**Avis de l'autorité environnementale sur le projet de construction d'un ensemble immobilier à usage d'habitation, d'une crèche et de commerces, situé 12-14 rue Pierre Marin à Vigneux-sur-Seine (91)**

**Résumé de l'avis**

Illustration 1: Localisation et contexte du projet selon le dossier de demande d'autorisation au titre de la loi sur l'eau (Source : Géoportail, annotations : DRIEE)

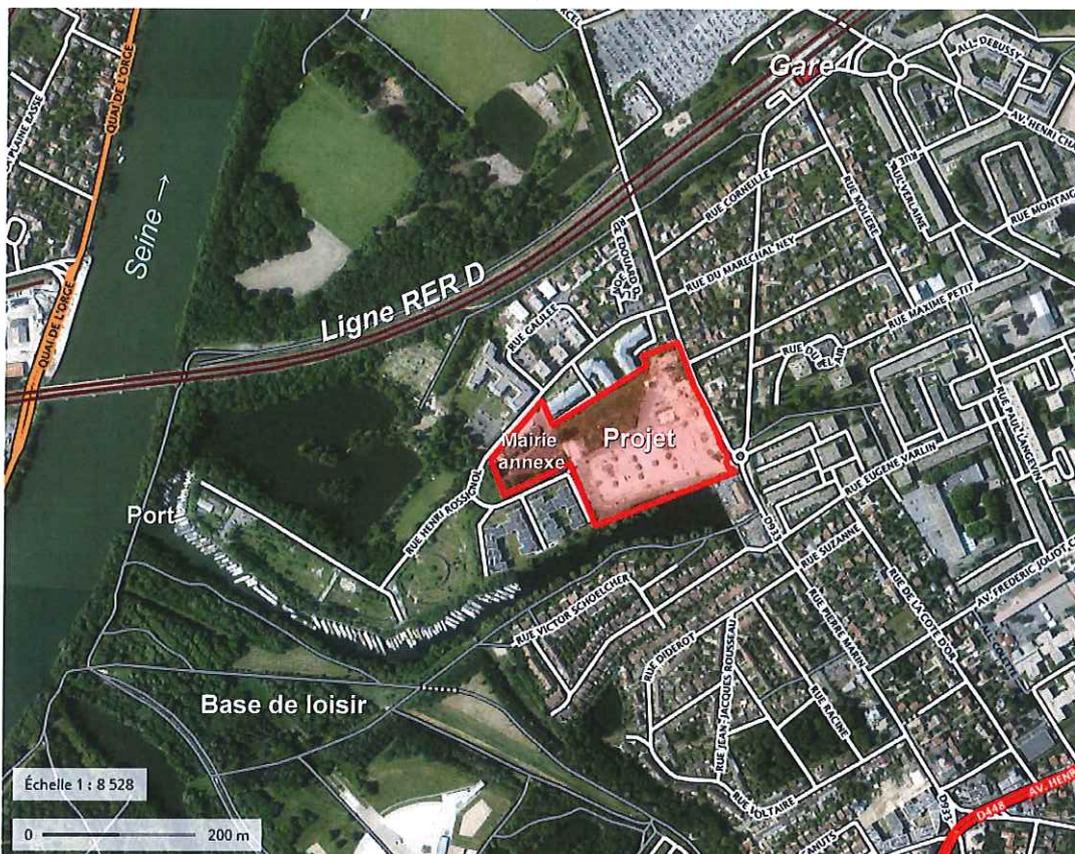
L'autorité environnementale relève que le périmètre de la demande d'autorisation au titre de la loi sur l'eau est plus large que celui de la demande de permis de construire. Il comprend ainsi le terrain de la mairie annexe, au sud de laquelle un nouveau parking, comprenant 65 places pour la mairie et 114 places pour l'opération, sera aménagé en surface.
